Mission régionale d'autorité environnementale

**Avis délibéré de la Mission régionale  
d'autorité environnementale sur  
un projet de parc solaire de la société « Parc  
solaire de Mana ».**

n°MRAe 2021APGUY6

Intégration du projet dans son environnement (étude d'impact Naturalia – Voltalia, 2019)

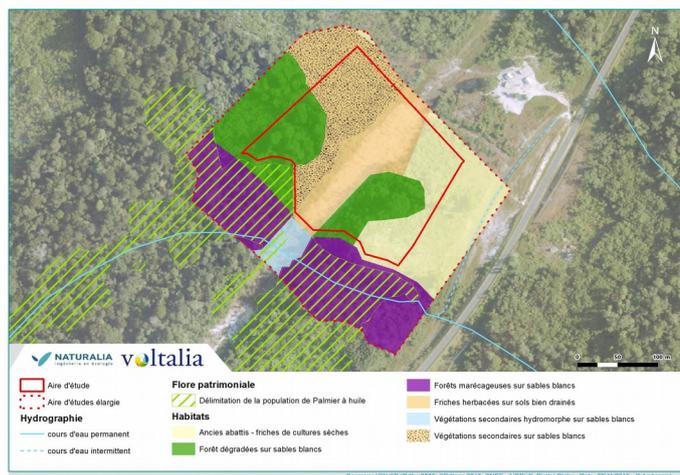
L'étude d'impact expose la dissimulation d'une grande partie de la parcelle du fait de lisières boisées existante, ce qui n'est pas manifeste sur les plans et vues du projet présent dans le dossier, où la végétation entre la RN 1 et le parc photovoltaïque paraît très clairsemée, insuffisante pour constituer une barrière visuelle.

L'étude de l'intégration paysagère devrait aborder le sujet des impacts cumulés avec les deux autres projets proches en présentant une illustration des futures installations. Le photo-montage ci-dessous ne montre que le parc solaire Mana 2.

Un autre photomontage intitulé « insertion paysagère » montre un projet juxtaposé aux installations EDF, donc plutôt le projet de parc solaire Mana 1 a priori bien que la légende ne le précise pas, mais ne fait pas apparaître les installations de stockage ni le projet Mana 2. Il est donc difficile de visualiser le paysage de ce secteur à terme, une fois l'ensemble des projets réalisés.

➤ ***L'autorité environnementale recommande de présenter une étude du paysage élargie, permettant d'apprécier l'impact visuel du projet depuis la route, cumulé avec celui des installations voisines existantes (EDF) ou à venir (parc solaire Mana 1 et stockage d'énergie).***
